株式会社 龍美一級建築士事務所 東京都新宿区市谷台町8番8号 一級建築士 第259957号 清宮信之	ツチヤタケシ建築事務所 TSUCHIYA ARCHITECTS 一級建築士事務所 東京都知事登録 第57819号 一級建築士 第334197号 土屋 毅	scale	1/100	project (仮称)T&Yナーサリースクールこもれびの森 title ピット階平面図 sheet number A-09
		drawn by		
		date	2014.05.15

株式会社 龍美一級建築士事務所 東京都新宿区市谷台町8番8号 一級建築士 第259957号 清宮信之	ツチヤタケシ建築事務所 TSUCHIYA ARCHITECTS 一級建築士事務所 東京都知事登録 第57819号 一級建築士 第334197号 土屋 毅	2014.07.03 AW防火設備に変更			scale	1/100	project	(仮称)T&Yナーサリースクールこもれびの森	
		2014.07.03 W-07を追加 (壁仕様変更)			drawn by		title	1階平面詳細図	
		2014.07.03 点状ブロック・トイレサイン追加			date	2014.05.15	sheet number	A-10	
		2014.07.03 Y1-X1-X2 階段室スパン変更

project (仮称)T&Yナーサリースクールこもれびの森
title 2階平面詳細図
sheet number A-11

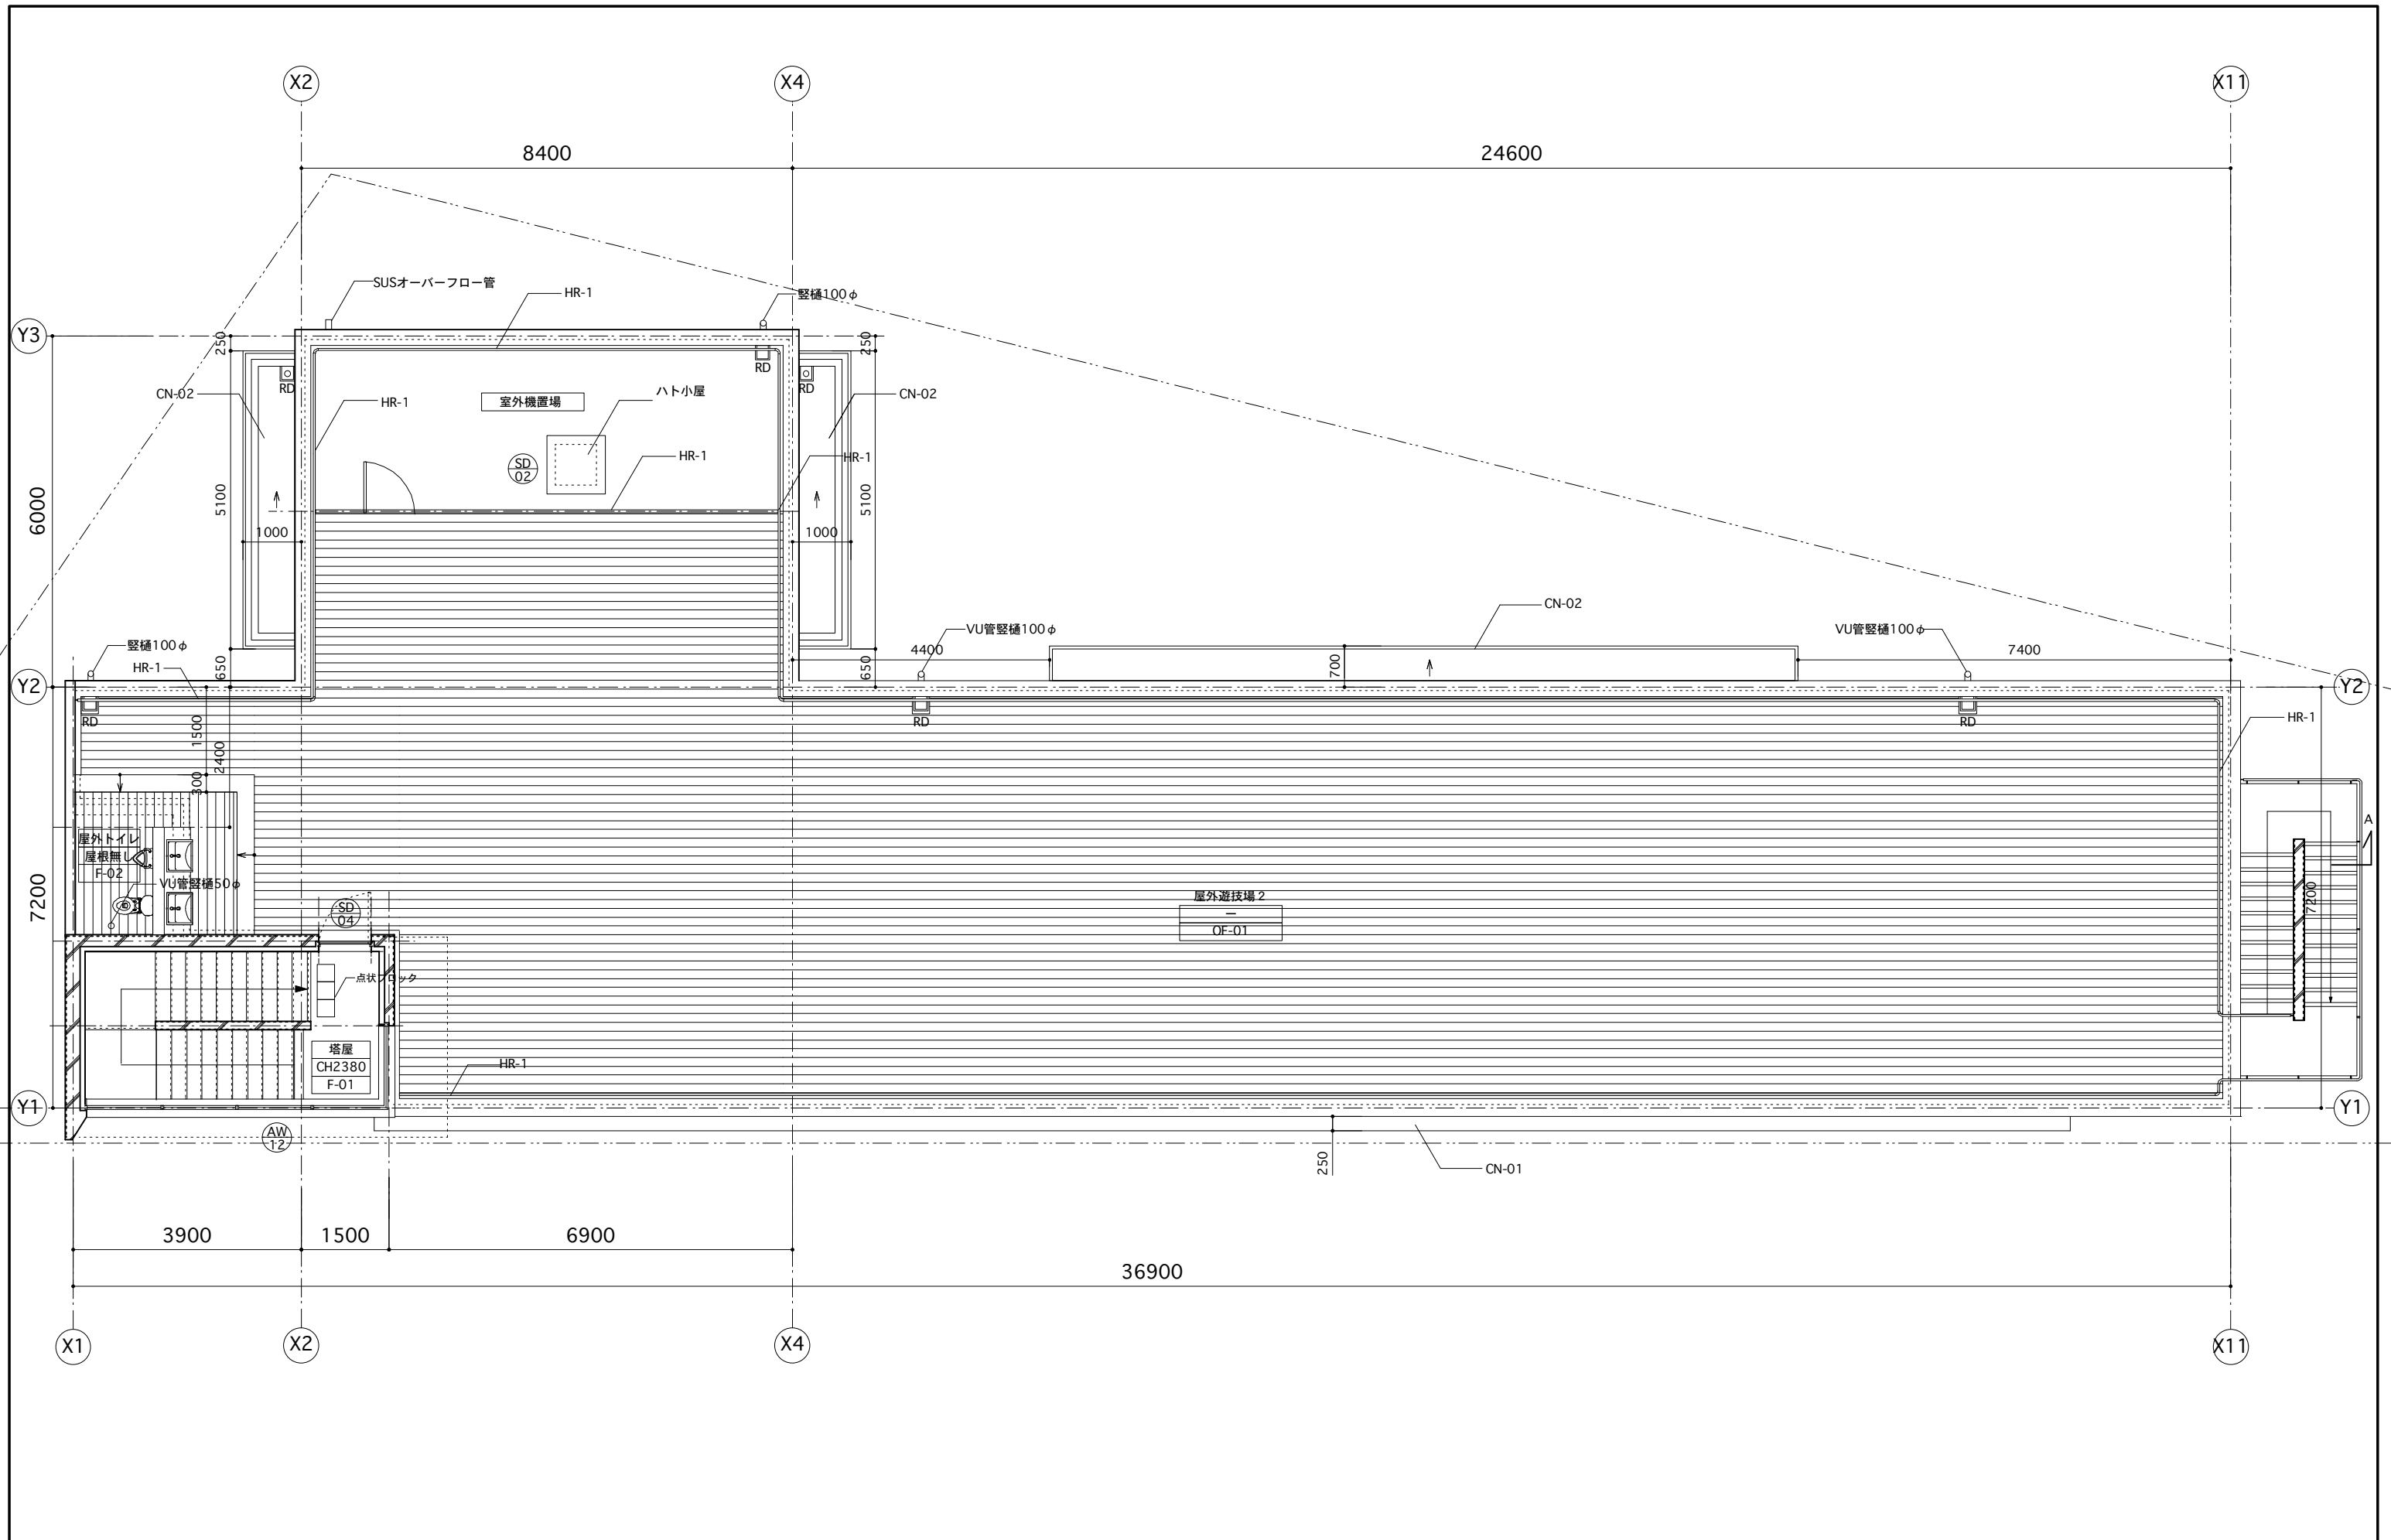
2014.07.03 AW防火設備に変更
2014.07.03 W-07を追加 (壁仕様変更)
2014.07.03 点状ブロック追加
2014.07.03 Y1-X1-X2 階段室スパン変更
